**Bruxelles Urbanisme et Patrimoine**  
**Monsieur B. PERILLEUX**  
**Directeur-chef de service**  
**Fonctionnaire délégué f.f.**  
C.C.N.- Rue du Progrès, 80 / bte 1  
**B – 1035 BRUXELLES**

Réf. D.U. : 15/cpfd/649519  
Réf. D.M.S. : /  
Réf. C.R.M.S. : AA/KD/SBK40031.614  
Annexe : 1 dossier

**Objet : SCHAERBEEK.Boulevard Auguste Reyers.**  
**Réaménagement complet du boulevard Auguste Reyers suite à la démolition du viaduc.**  
**Demande de certificat d'urbanisme – Avis de la CRMS.**

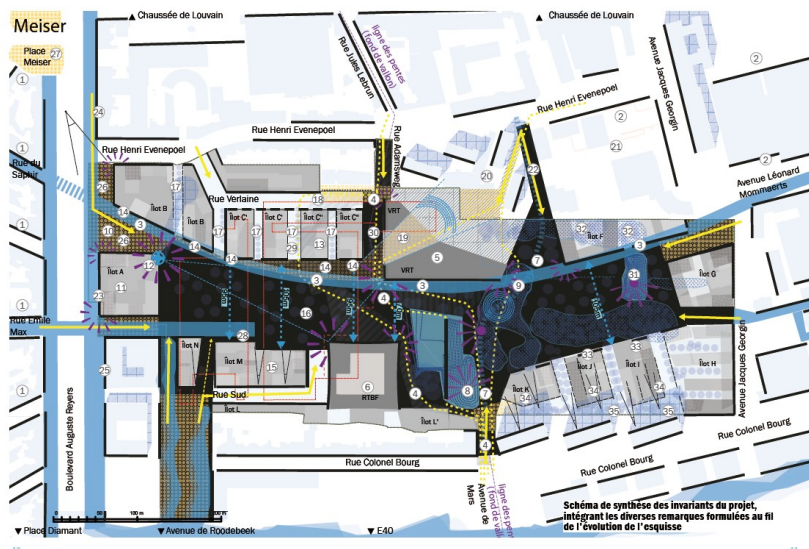
- le lien physique et visuel avec l'avenue Emile Max, voirie de 24 m ;
- le lien physique et visuel avec la rue du Saphir, voirie de 15 m.
